**DESSERTE SANITAIRE ET D'EAU POTABLE
DES QUARTIERS BEAUSSET, RAPHAELLE ET
BILLARD
COMMUNES DE MARIGNANE ET DE GIGNAC LA
NERTHE**

JANVIER 2022

**AVIS TECHNIQUE
VERSION 1**

Figure 1 : Modèle géotechnique

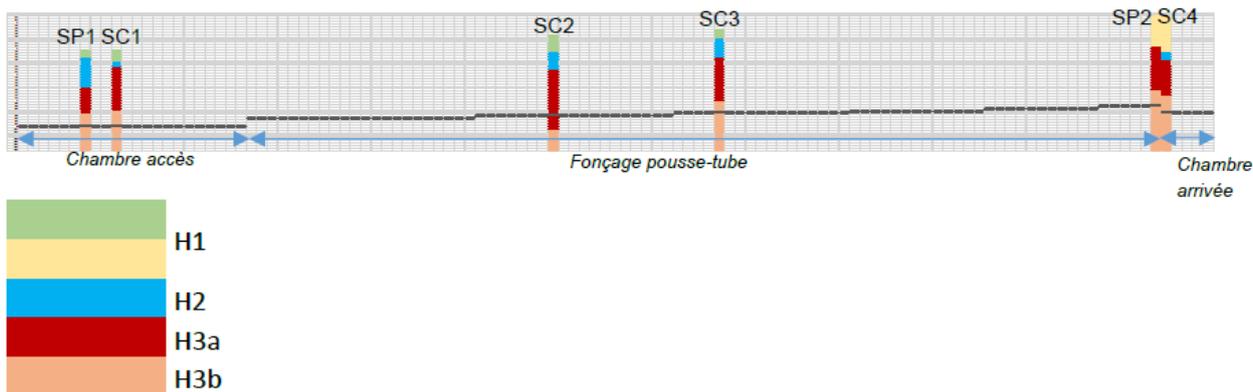
D'après le plan EXE les altimétries concernées par le tir sont :

- Fosse d'entrée : 0,516 mNGF ;
- Fosse de sortie : 1,275 mNGF.

La mise en correspondance des altimétries projetées dans le plan EXE et des sondages géotechniques montrent que le tir se situera principalement dans l'horizon marne argileuse et ponctuellement dans l'horizon argile graveleuse.

Ces horizons ne présentent pas d'inadéquation avec la solution de fonçage horizontal, toutefois la présence d'éléments grossiers dans le sous-sol peut entraîner des pertes de cadences et des déviations du train de forage.
